## 事業者の対応（（仮称）日比谷プロジェクト）

## 建築物のデザイン協議事項（（仮）日比谷プロジェクト）

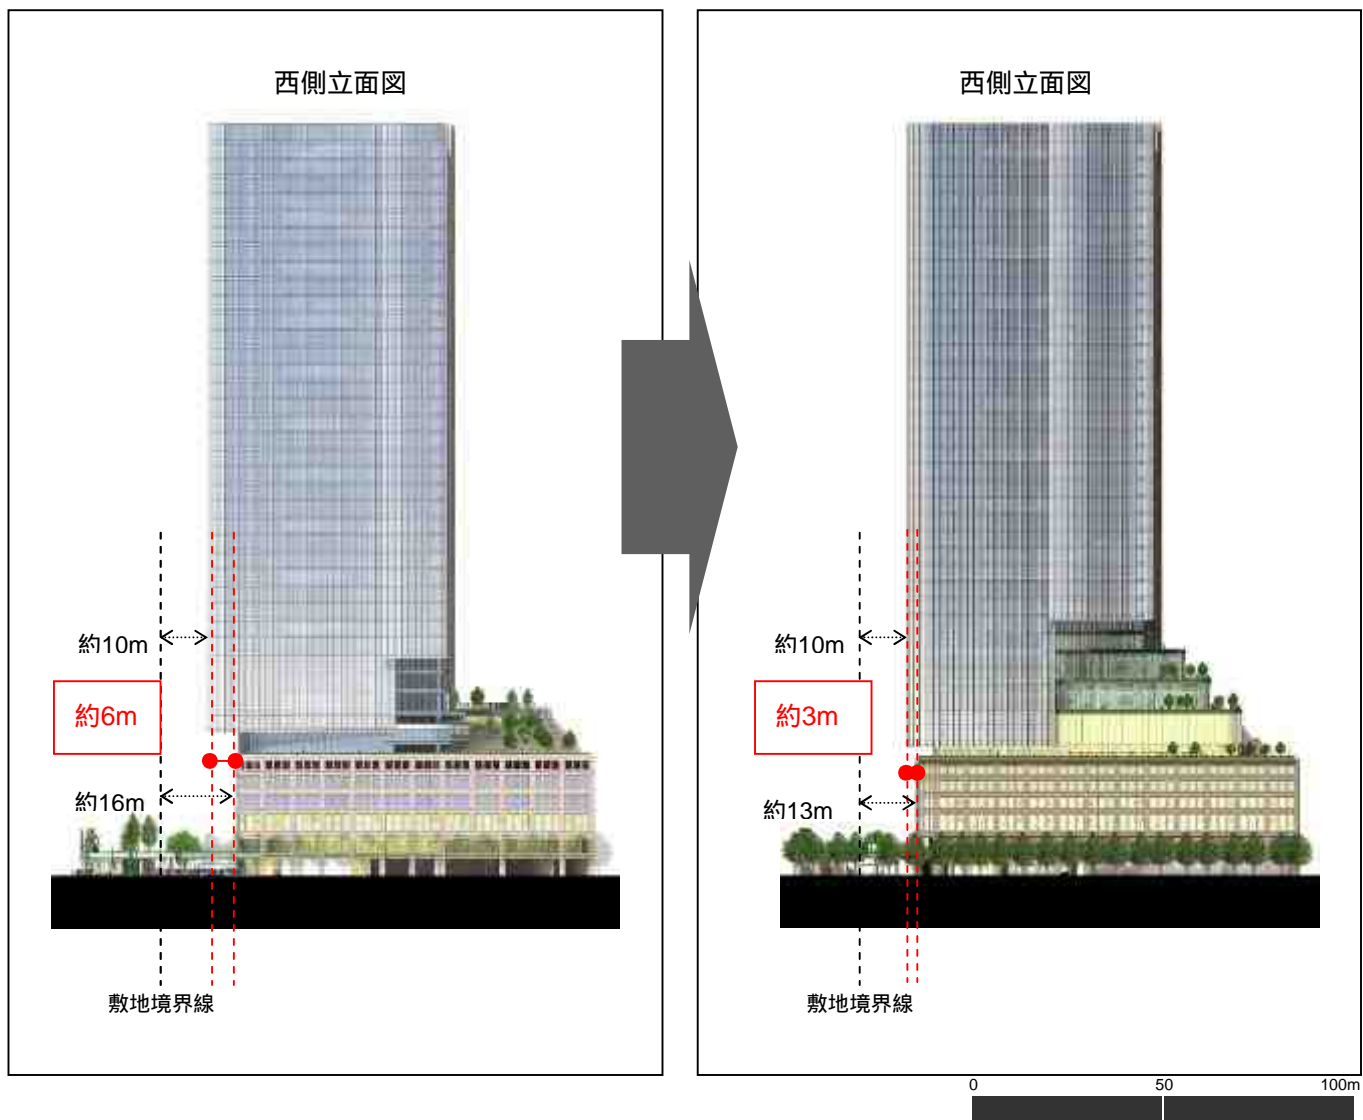
北側広場及びデッキ下車路付近の緑化については、日比谷公園との連続性や日比谷通りとの一体感が十分に感じられないことから、日比谷公園とつながる風格と広がりのある緑のネットワークの形成に資するよう、検討されたい。

日比谷通り沿いは街路樹が落葉樹（ブラタナス類）のため、計画地内は常緑高木として街路樹と千鳥に配置するとともに、北側広場の日比谷公園側に高木を配置することにより、日比谷公園とつながる風格と緑のネットワークの形成に配慮致します。

【図 - 2】周辺建物と調和した高層部デザインの検討

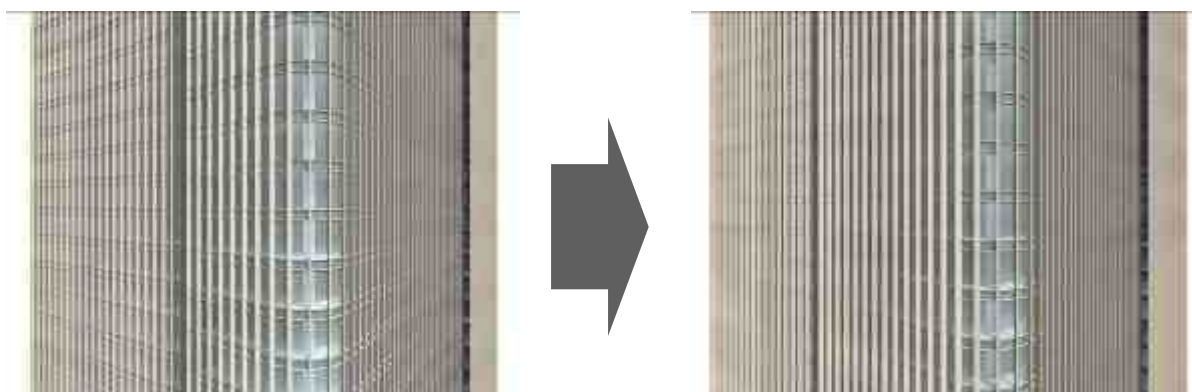
日比谷通りからの見え方において、高層部の曲面を強調するデザインについては、より周辺の建物との調和を高めるよう、検討されたい。

原案に対し、角部分の曲率を縮小するとともに、各面の縦分節の位置を見直すことにより高層部の曲面の表情を弱め、より周辺建物との調和を高めるよう配慮致します。

日比谷交差点で日比谷通りの軸性が変わるため、計画建物は日比谷通り北側から斜めに視認されます。そのためフィンの形状により、ガラスの曲面の見え方に変化が生じます。フィンの奥行きを拡大することにより、フィンの見えがかりの面積と縦基調の表情を強め、日比谷通りからの見え方において周辺の建物群との調和に配慮致します。

【図 - 4】日生劇場との連続性に配慮したファサードの検討  
検討案

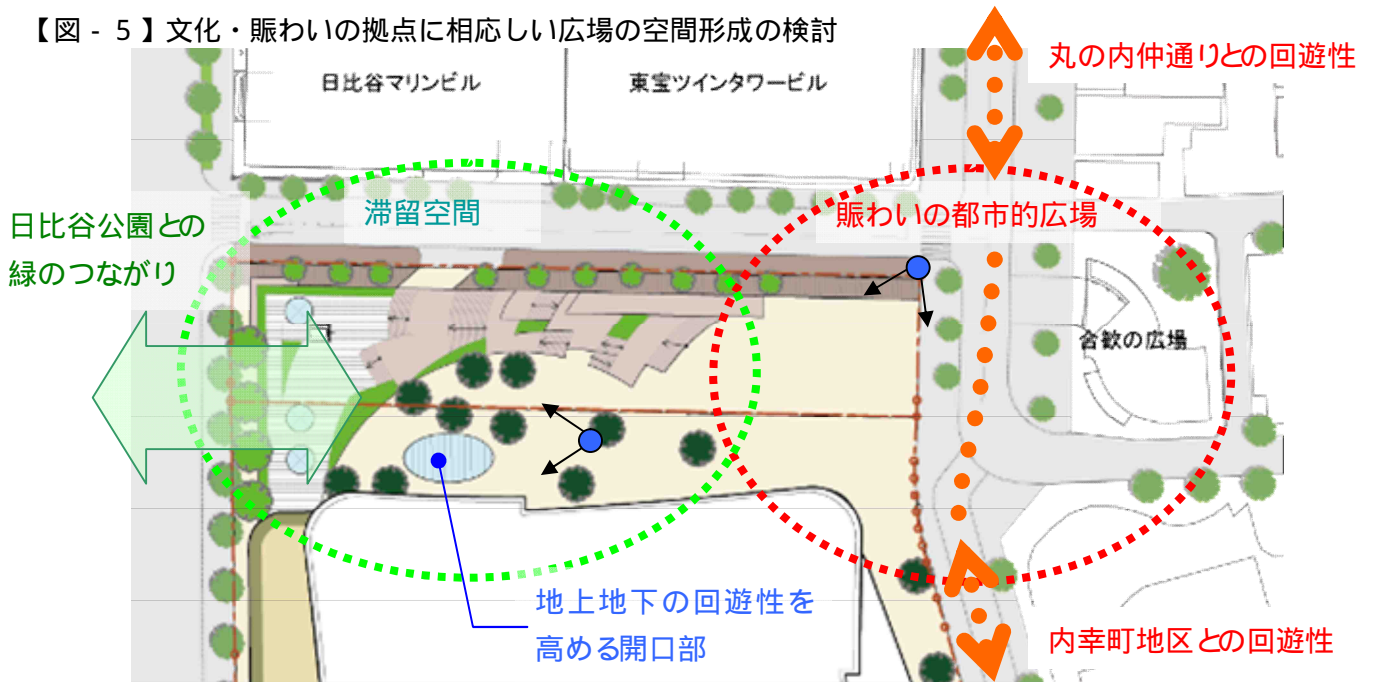
ファサードや色彩計画等のデザインについては、特に日比谷通りに面する帝国ホテルや日生劇場と連なる風格ある沿道景観との連続性に配慮するとともに、仲通り延伸部区道に面する広場の空間構成等も含め、日比谷エリアの風格を受け継ぎながら街区間の回遊性を高め、文化・賑わいの拠点に相応しい計画となるよう、検討されたい。

彫の深さにより風格を創出する日生劇場のデザインコンセプトを尊重し、壁面とガラス面の関係を見直して彫の深いデザインとすることにより、日生劇場との連続性に配慮致します。また低層部の一部に機械室等が面しますが、商業が面する部分と同様な表情とすることにより、日比谷通りの風格ある景観形成に配慮致します。
